DZ/394/2023/1368

Dotyczy: przetargu nieograniczonego na realizację zadania: „Dostawa w formie leasingu operacyjnego z możliwością wykupu nowego pojazdu trzyosiowego, wyposażonego w urządzenie myjące”
- nr sprawy: DZ/384/2022

Zamawiający przekazuje poniżej treść wyjaśnień na wniesione zapytania, dotyczące przedmiotowego postępowania oraz dokonuje zmiany SIWZ w następujący sposób:

Opcja FD scene na skrzyni i odwłoku

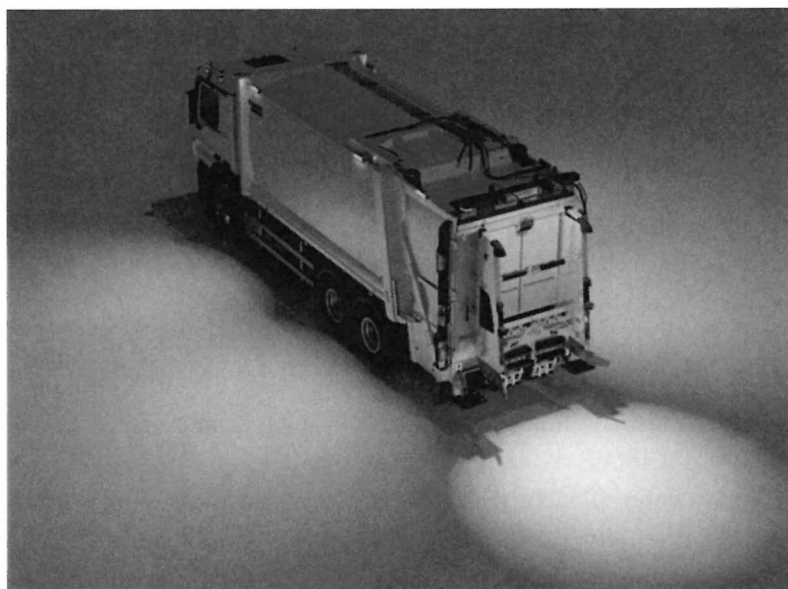
Załącznik nr 5, Opis parametrów technicznych fabrycznie nowego pojazdu trzyosiowego, wyposażonego w urządzenie myjące i inne warunki realizacji, Zabudowa, Pozostałe elementy pojazdu, pkt. 8 **jest:** Dodatkowe oświetlenie przestrzeni wokół pojazdu – szczegóły montażu do uzgodnienia z zamawiającym przed montażem

Czy Zamawiający dopuści dostawę pojazdu z oświetleniem LED – 4 sztuki na górze skrzyni i 2 sztuki na górze odwłoka zgodnie z poniższym zdjęciem?

Odpowiedź: Zamawiający wyraża zgodę na zamontowanie opisanego w/w oświetlenia, jednocześnie podkreśla konieczność tego, by istniała możliwość uruchomienia oświetlenia niezależnie od włączenia, lub wyłączenia biegu wstecznego z zachowaniem kryteriów.
